TI.2710.22.3.2017

GMINA GOLUB-DOBRZYŃ

Dotyczy postępowania na: **Przebudowę dróg gminnych w miejscowościach: Ostrowite, Gajewo, Krążno, Sokoligóra, Gałczewko, Lisewo, Karczewo, Paliwodzizna, Zaręba, Skępsk.**

1) Cz.I - Zad.1 - Ostrowite:

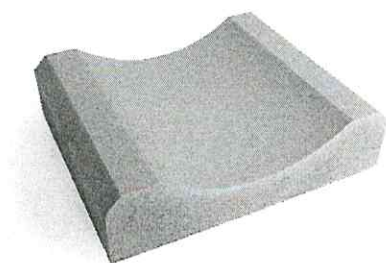
24. W związku z **rozbieżnościami w ilościach słupków oraz znaków drogowych** pomiędzy przedmiarami a rysunkami PZT, prosimy o sprawdzenie powyższego i skorygowanie ilości dot. **projektowanego** oznakowania pionowego w przedmiarach i kosztorysach ofertowych (KO):

- słupki w KO = 7 szt., zaś na rys. = 5 szt. (oraz 1 istniejący, nie zaznaczony jako projektowany),
- znaki w KO = 10 szt., na rys. też = 10 szt. (oraz 1 istniejący, nie zaznaczony jako projektowany);

Odpowiedź: słupki - 6 szt, znaki - 11 szt.
